Onderwerp: Vaststellen DO Vergierdeweg noord
Reg. Nummer: 2010/110280

Inspraaknotitie Vergierdeweg Noord

Onderwerp:
VERGIERDEWEG NOORD
 HERSTRUCTURERING

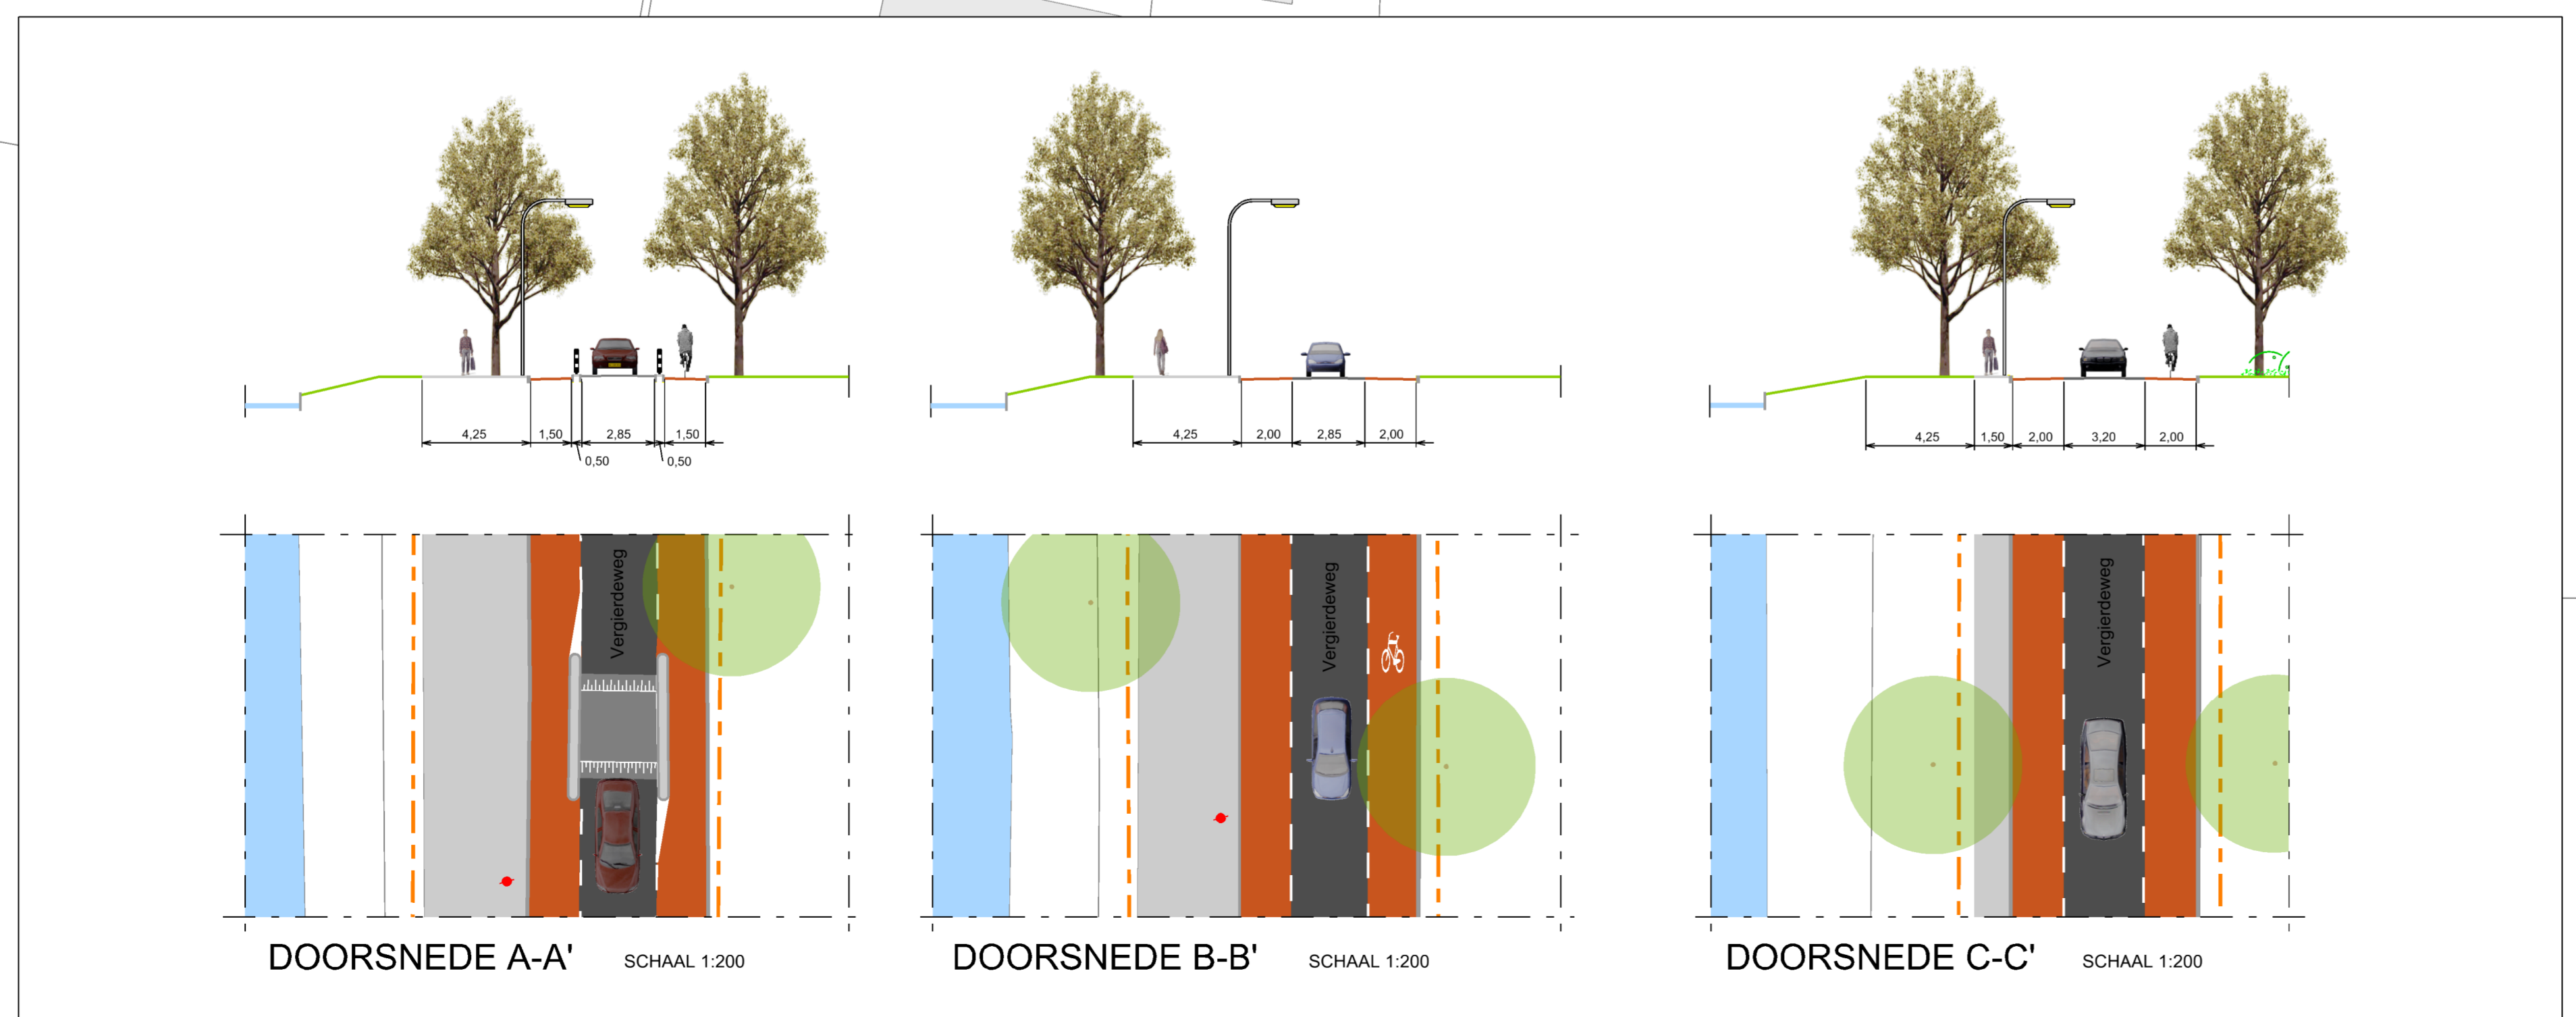
Maak er één geheel van: vervang ook de tegels in de doorsteekjes (zie blauwe cirkels) op de Vondelweg. Dergelijke doorsteekjes verzakken vaak, blijft water staan, vuil hoopt zich op. Lastig voor Dagelijks Beheer en oncomfortabel voor fietsers.		
Mijn tuin valt binnen de werkgrens. Gaat de gemeente in mijn tuin werkzaamheden uitvoeren?	Er vinden geen werkzaamheden plaats in uw tuin. De werkgrens is globaal op het ontwerp ingetekend.	3
Ik zie lijntjes ingetekend in mijn tuin zijn dat de te vervangen kolkleidingen?	Dit zijn taludstrepen. Er worden geen kolkleidingen vervangen of aangebracht in uw tuin. Deze leidingen liggen onder de bestrating van de Vergierdeweg en zijn niet ingetekend op het ontwerp.	3
Ik heb last van trillingen in mijn huis, vanwege de bussen. Ik vermoed dat dit komt door de drempel op de Vergierdeweg.	Deze trillingen komen niet door de drempel, want de drempel ligt ver verwijderd van uw huis. Deze trillingen worden vermoedelijk veroorzaakt doordat de klinkerverharding (zonder fundering) naast uw huis overgaat in een asfaltverharding (met fundering). Deze overgang kan trillingen met zich mee brengen als er zware voertuigen overheen rijden. Verder ligt de klinkerverharding er ook niet meer strak in. In de nieuwe situatie zal de gehele Vergierdeweg bestaan uit een nieuwe asfaltverharding (met fundering) en is er geen overgang meer tussen een klinker- en asfaltverharding. Waarschijnlijk neemt dit de overlast van trillingen weg.	3
